**Dopravní podnik Ostrava a.s.**

**„Informační systémy na zastávkách veřejné dopravy v Ostravě  
prostřednictvím e-paperů“**

## **VYSVĚTLENÍ, ZMĚNA NEBO DOPLNĚNÍ ZADÁVACÍ DOKUMENTACE**

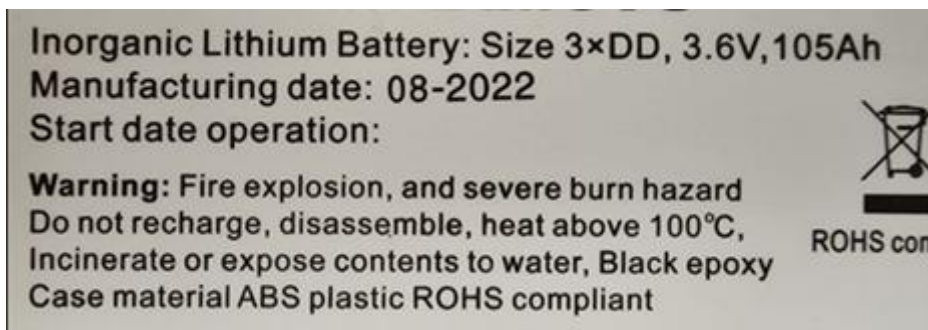
V zadávací dokumentaci (Příloha č. 1 - Technická specifikace) je uveden požadavek zadavatele cituji: „Napájení budou zajišťovat baterie s minimální kapacitou provozu 5 let bez jakéhokoliv dobíjení“, nicméně vzhledem k Vaším odpovědím na dosavadní dotazy k zadávací dokumentaci (viz vysvětlení zadávací dokumentace č. 3 ze dne 18. 12. 2024) není žádným způsobem limitován počet eventuální výměny baterií, byť tato v rámci pětiletého cyklu probíhá logicky na náklady dodavatele. V tom lze dle dodavatele spatřovat vnitřní rozpor, neboť požadovaná garance kapacity v min. rozsahu 5 let není vyjma garance (tj. prohlášení dodavatele) nikterak dokládána. I přes striktní požadavek na předmětnou kapacitu tak dle názoru dodavatele zadavatel vlastně umožňuje (třebaže nechtěně), aby se zadávacího řízení účastnili rovněž dodavatelé, kteří tento požadavek z technického hlediska vůbec nesplňují a technologií nedisponují, přičemž jednoduše spoléhají na to, že v případě problému s baterií tuto na své náklady vymění a tím bude vše zhojeno, což zadavatel v rámci odkazovaného vysvětlení vlastně potvrzuje a umožňuje. Takový postup by však byl z pohledu dodavatelů, kteří tuto podmínku technicky skutečně splňují nepochybně diskriminační.

a) Zda by neměla být zadávací dokumentace doplněna tak, že bude stanoven maximální počet výměny baterií v předmětném pětiletém cyklu, včetně doby trvání takovéto výměny, s tím, že vyšší počet výměn by byl smluvně sankcionován, stejně jako případné překročení max. doby stanovené pro takovouto výměnu?

ad a) nebude doplňovat smluvní pokuty v souvislosti s počtem výměny baterií. Zadavatel požaduje, aby napájení zajišťovaly baterie s kapacitou provozu zařízení jako celku po dobu minimálně 5 let (srov. aktuální znění technické specifikace, které tvoří přílohu tohoto vysvětlení). V případě, že baterie tento požadavek nesplní, provede dodavatel výměnu na své náklady. Zadavatel současně odkazuje na své předchozí vysvětlení, ve kterém uvedl, že počet baterií není specifikován, tj. dodavatel může uvedený požadavek zajistit tím, že jím nabízený panel bude disponovat několika bateriemi (limity jsou v tomto ohledu pouze konstrukční podmínky označnicku).

Zadavatel pro úplnost uvádí, že v rámci pilotního projektu zadavatele jsou baterie složeny z článků dle specifikace na obrázku níže. Samotné e-paper panely ve velikosti 32 palců pak disponují pěti bateriemi, přičemž měsíční spotřeba činí přibližně 1 % kapacity baterií. Je však plně na dodavateli, jakou typologii baterií zvolí, když parametry stávajících panelů zadavatel poskytuje pouze jako informativní a připouští jakékoliv řešení splňující požadavky uvedené v zadávací dokumentaci. Při případné výměně v rámci 5letého garančního cyklu, je možné doplnit totožnou nebo kvalitativně vyšší třídu baterií.
